# **INFORME INVESTIGACIÓN ESPECIAL**

## **Municipalidad de Punta Arenas**

**Número de Informe: 9/2012  
4 de octubre de 2012**

**INFORME DE INVESTIGACIÓN  
ESPECIAL N° 9, DE 2012, SOBRE  
CONSTRUCCIÓN, AMPLIACIÓN Y  
MEJORAMIENTOS EFECTUADOS EN  
SEDES VECINALES, EJECUTADOS POR  
LA MUNICIPALIDAD DE PUNTA  
ARENAS.**

Imagen N°26, Sede N°38, Seno Almirantazgo. Plancha Siding mal instalada.

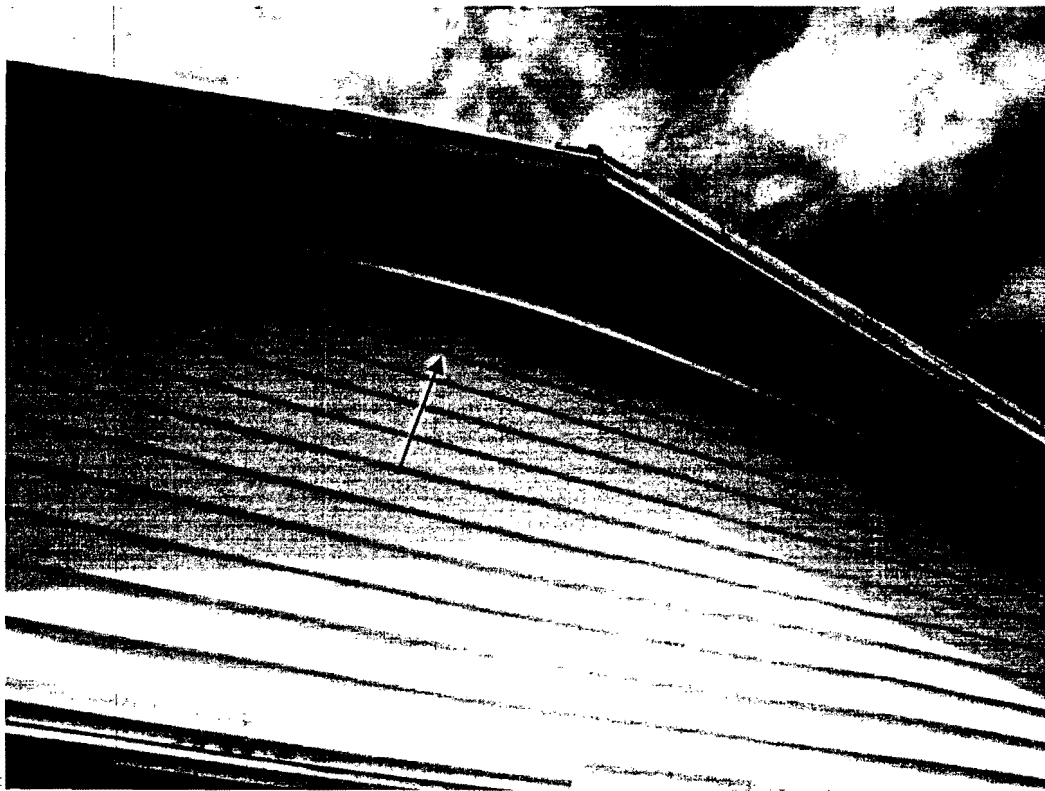
d) Se observa plancha de revestimiento exterior tipo Vinyl Siding mal instalada. Se adjunta imagen N° 26 en Anexo N° 3.

En virtud de lo señalado por la Municipalidad, y como no es posible determinar a cabalidad si efectivamente lo argumentado se debe a mala ejecución o al uso propio de la sede vecinal, ni al periodo de ocurrencia de la imperfección, se levanta la observación.

Imagen N°53, Sede N°27, Don Bosco. Mala fijación de canaletas.

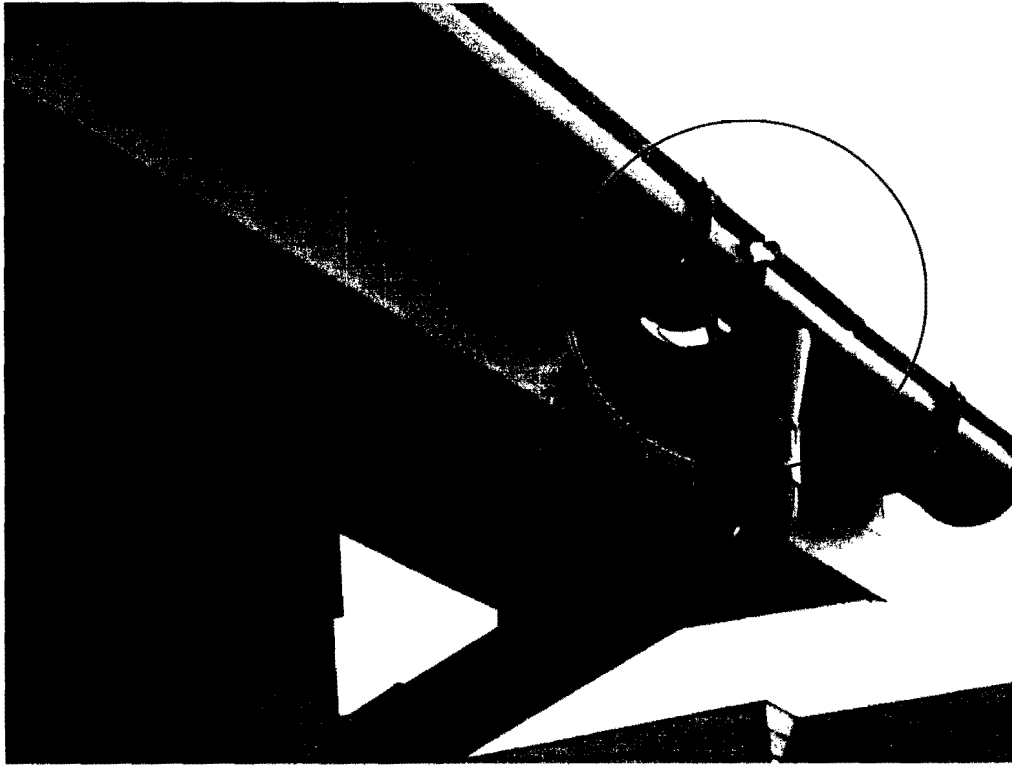
a) Se constató que hay canaletas sueltas y caídas. Se adjuntan imágenes N°s. 52 y 53 en Anexo N° 3.

El Municipio manifiesta que al momento de realizar la recepción de obras no existían canaletas sueltas y caídas, no obstante, se instruye al contratista responsable mediante el oficio N° 539 de 2012, de la Dirección de Obras Municipales, que debe subsanar la observación antes mencionada, otorgando un plazo de 30 días a partir del 24 de septiembre de 2012.

Imagen N°55, Sede N°52, Villa Mardones. Evacuación de aguas lluvias deficiente.

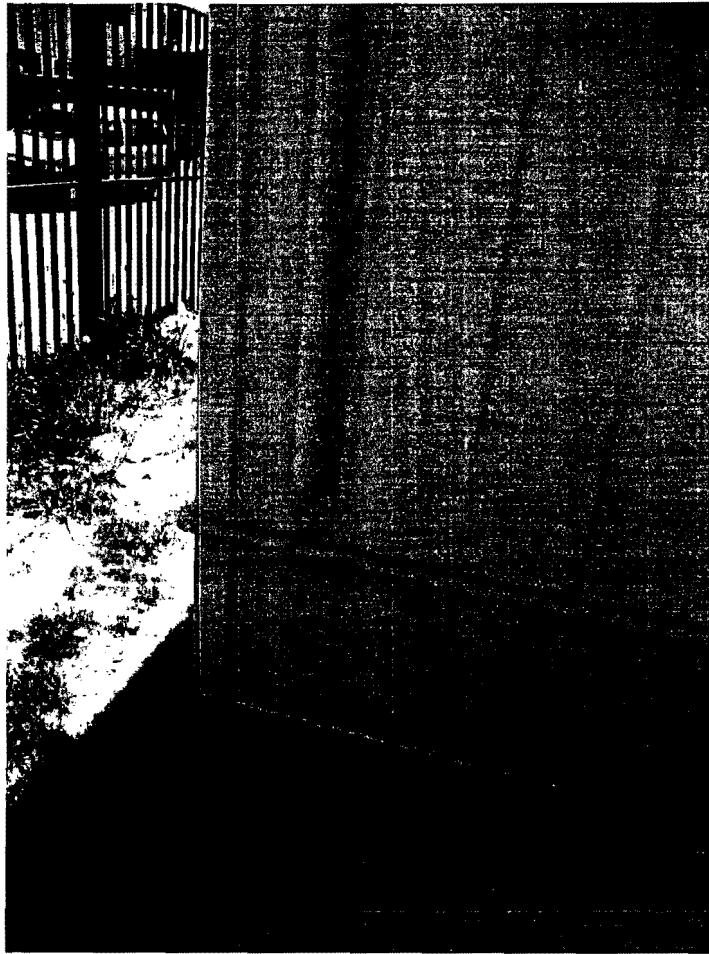
d) El proyecto no considera una real solución a las aguas lluvias, toda vez que la evacuación de estas vía canaletas y bajadas de agua cae al terreno interior, el cual, por la pendiente presente produce aposamientos. Asimismo, se observa que la descarga de agua cae sobre otras cañerías. Se adjunta imagen N° 55 en Anexo N° 3.
